**Avis délibéré de l’Autorité environnementale  
sur la révision de la programmation  
pluriannuelle de l'énergie de la Guadeloupe  
(971)**

**n°Ae : 2019-101**

Avis délibéré n°2019-101 adopté lors de la séance du 22 janvier 2020

Figure 3 : Mix électrique de la Guadeloupe en 2014 (à gauche) et en 2017 (à droite) (source : dossiers de la première PPE et de la révision de la PPE)

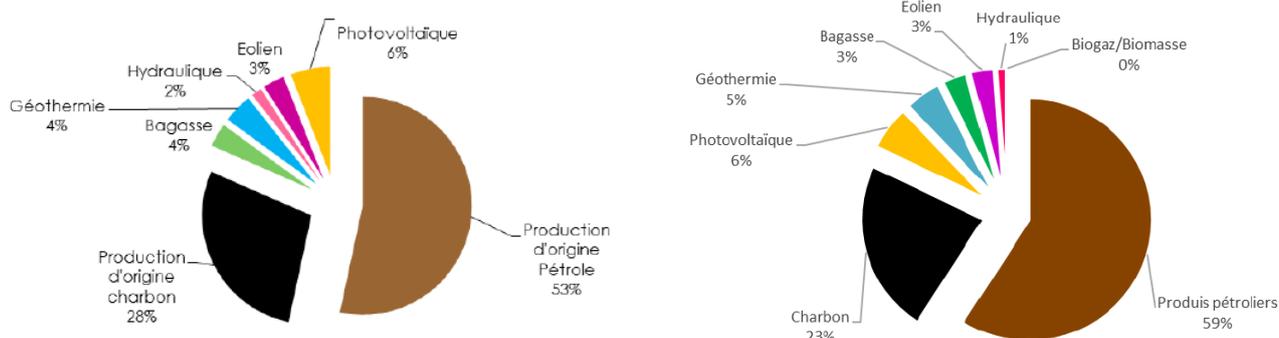
<sup>32</sup> Par exemple, le graphique « Répartition de la production d'électricité selon la source d'énergie primaire 2017 – source OREC » n'est pas le même que celui de la PPE (*id est* figure 3 du présent avis).

Figure 6 : Évolution du productible associé aux objectifs de développement des énergies renouvelables selon les hypothèses de consommation du scénario MDE renforcée (Source : dossier)

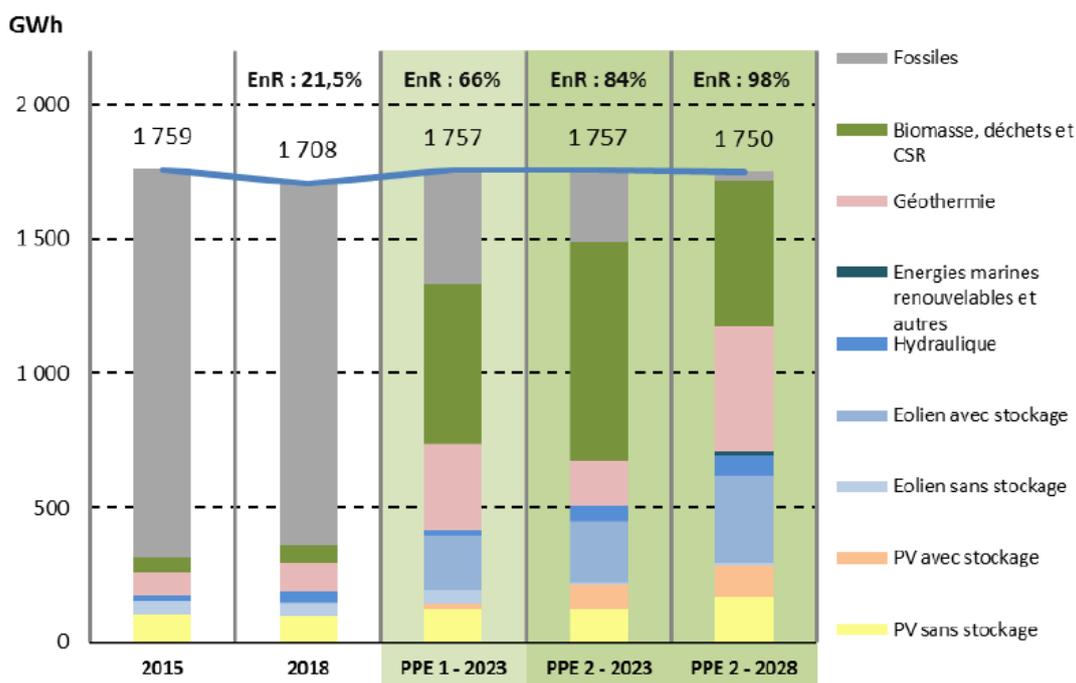
Sans plus d'explication, on peut s'interroger sur le réalisme des objectifs affichés dans la PPE révisée, la plupart étant pourtant significativement renforcés.

Figure 7 : tendance des consommations de jet 2015-2018-2020 aux Antilles-Guyane (SARA)  
(Source : dossier)

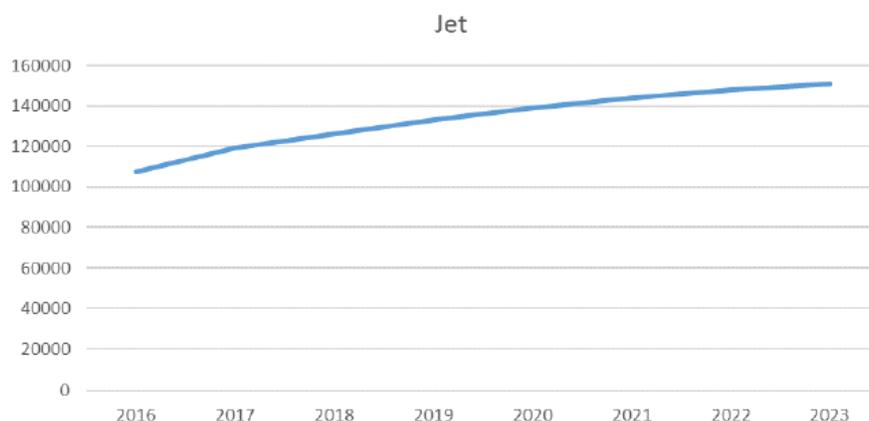
La révision de la PPE fait état d'une progression attendue des consommations de kérosène (ou « jet ») de 20 % environ entre 2018 et 2023 pour le périmètre Antilles-Guyane, soit une progression annuelle moyenne de l'ordre de 4 % (cf. la figure 7 ci-dessous extraite du dossier qui ne précise pas l'unité utilisée).
